1. INFORMACIÓN GENERAL DEL CONTRATO			
Contrato:	COMPRAVENTA		
Número:	24000971 H1	**Fecha:**	5/8/2024
Objeto: ADQUIRIR E INSTALAR SISTEMA COMUNICACIÓN DE GESTION DE LAS RDIAYUDAS DEL AEROPUERTO EL CARAÑO QUIBDO.			
Contratista:	**RADIOCOM S.A.S.**		
Interventor y/o Supervisor:	**JUAN GABRIEL TORO MOREIRA** Técnico Aeronáutico ATSEP		
Valor inicial del contrato:	DOSCIENTOS NOVENTA Y SEIS MILLONES SEISCIENTOS TREINTA Y TRES MIL TRESCIENTOS CUARENTA Y SIETE PESOS MCTE ($296.633.347), INCLUIDO IVA SOBRE UTILIDAD		
Plazo inicial de ejecución del contrato:	NOVENTA (90) DIAS CALENDARIO SIN EXCEDER EL 31 DE DICIEBRE DE 2024		
Fecha de inicio del contrato:	13/8/2024	**Fecha de terminación del contrato:**	3/12/2024

SOLICITUD DE MODIFICACIÓN

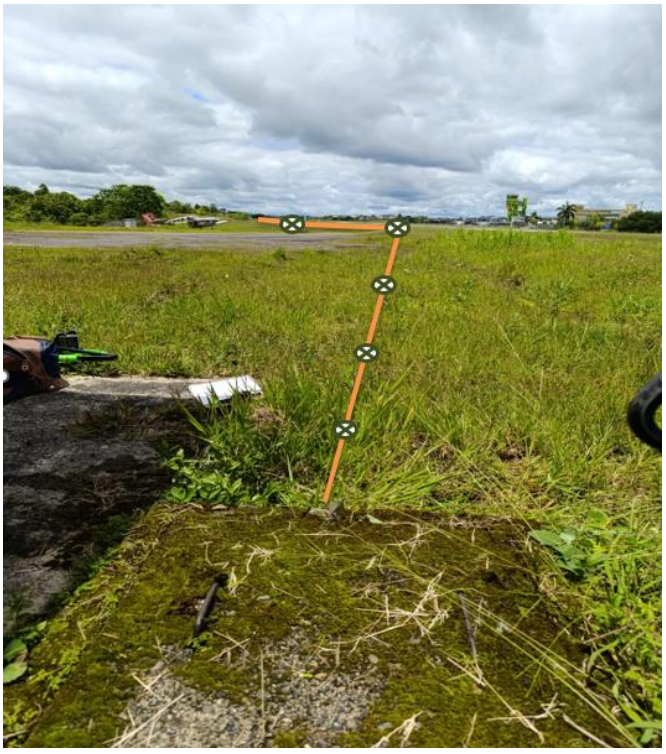
JUSTIFICACIÓN TÉCNICA
En el contrato 24000971 H1 cuyo objeto es "*ADQUIRIR E INSTALAR SISTEMA COMUNICACIÓN DE GESTION DE LAS RADIO AYUDAS DEL AEROPUERTO EL CARAÑO QUIBDO*" el cual esta en ejecucion en el aeropuerto el CARAÑO de QUIBDO y en una revision que realice el 19 de septiembre deL presente año donde evedencie el avance de las excabacione y tendido de la tuberia de acuerdo a las especificaciones tecnicas la cuales van evolucionando de acuerdo al contrato igualmente se evicencio que para que la red de fibra cubra todos los sistemas instalados en el lado aire de este aeropuerto se deben hacer algunas adiciones a las cantidades pactadas en el contrato las cuales describo a continuacion: 1. Se deben relizar 400 metros mas de excabacion debido a : • El concesionario no permitio realizar la excavación por la ruta propuesta hacia el sistema Localizador por lo que se tubo que desviar lo que incrementa el recorrido. • El tramo al VOR no se tubo en cuenta ya que creimos que tenia la tuberia para pasar el cable de fibra pero solo esta un tubo por donde esta el cable de alimentacion del equipo por lo que faltaria 235 metros para llevar el cable de fibra. • El sistema EMA de la cabecera 31 que esta a 105 metros del sistema glide slope no lo tubimos en cuenta pero ultimamente hemos tenido muchos incombenientes con las comunicaciones via radio y seria muy importante conectar este sdistemna meteorologico a la red de fibra que se contrato hasta el sistema GLIDE/SLOPE. • Hay un tramo de 60 metros entre la caja que esta al frente de la torre y la caja que lleva el cable por ductos que atraviesan la pista. Pero los ductos existentes estan muy llenos de cables electricos, acometida VOR, luces de pista y no es combeniente pasar los cables por estos ductos.(evidencias fotograficas) 2. Se deben realizar 15 nuevas cajas de paso de acuerdo alas especificaciones tecnicas asi: (justificar las cajas) • Dos cajas nuevas para la desviacion cerca del sistema LOCALIZADOR ver FIG 1. • Tres cajas para el paso de la tuberia en la zanja por donde corre agua hacia el sistema DVOR ver FIG. 2 • Siete cajas en el tramo del GLIDE/SLOPE y la torre de control, esta acometida tiene mas de 8 años de construido y las cajas de paso estan muy sucias y algunas deteriorada en especial sus tapas por lo que se deben intervenir ver FIG. 3, 4

- Dos cajas en el trayecto del GLIDE/SLOPE a la estacion EMA de la cabecera 31
- Una caja en la intecepcion de la acometida en la salida de la pista hacia la torre de control. Ver figura 5 Diagrama de lo solicitado en adicion.

3. Se deben adionar la tuberia de 2 y 3 pulgadas, la cinta de seguridad y la arena para la tuberia para la excabacion anterior de 400 metros .

TIPO DE MODIFICACIÓN	ALCANCE DE LA MODIFICACIÓN
PRÓRROGA	____DÍAS _____MESES _____AÑOS
ADICIÓN	VALOR EN NÚMEROS **$115.736.127,50** VALOR EN SMMLV: 89,02 DESCRIPCIÓN DE LA AMPLIACIÓN DEL ALCANCE TÉCNICO DEL CONTRATO _____ _____
OTRA	CLÁUSULA PARA MODIFICAR: ¿Cómo está? ¿Cómo se modificará?
